# CAVEA

## Réponses à donner

## LA CARTE

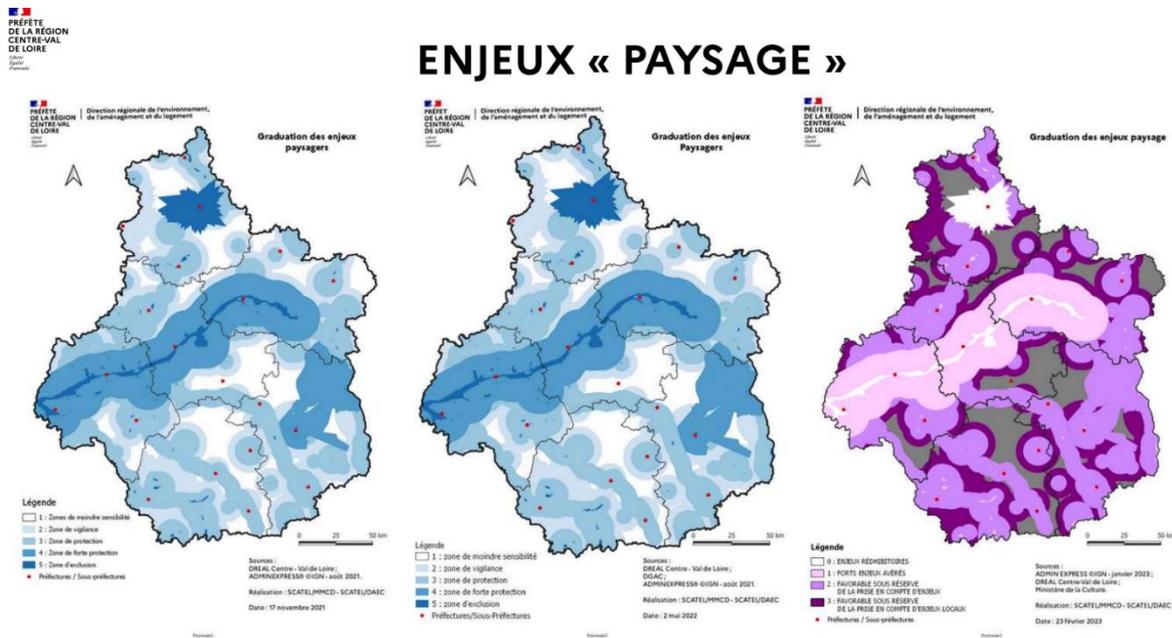
Il est désolant de constater que dans les zonages environnementaux (chapitre I.2) :

- 4 zonages sont passés de « niveau de sensibilité très fort » signifiant « très difficilement réalisable » à « niveau de sensibilité fort mais possible » signifiant « possibilité de développement » (comme preuve : il existe déjà des éoliennes sur ces zones ; ce qui n'est ni plus, ni moins qu'une manipulation. Cette chute de protection de 2 niveaux est inadmissible. Elle concerne des zones Natura 2000, les sites des conservatoires des espaces naturels et les réserves naturelle de chasse et de la faune sauvage. (1.2.5, 1.2.61,1.2.8 et 1.2.13).  
La zone 1.2.8 concerne les chiroptères particulièrement menacés et pourtant si utile à l'homme, à l'agriculture et à la biodiversité en général.

- S'y ajoutent 3 zones « niveau de sensibilité fort », elles aussi rétrogradées en protection au niveau « fort mais possible » et une au niveau des zones humides du SGAGE qui rétrograde de « fort mais possible » à « modérée ».

- Le chapitre I.3 Avifaune  
Il rend possible le développement éolien pour les zones où se trouvent le Balbuzard pêcheur, le milan royal et les axes majeurs de migration.

- De plus, aucune zone ne se voit mieux qualifiée, ce qui **indique clairement le souhait du ministère de protéger le moins possible la faune et la flore** qui aurait l'audace d'empêcher le fleurissement des monstres d'acier.
- **C'est la plus grave atteinte à la biodiversité proposée de tous les temps. Nous allons vers une époque de protection devant la catastrophe mondiale en ce domaine et les barrières, parfois difficilement établies, saute. Où sont les écologistes ?**
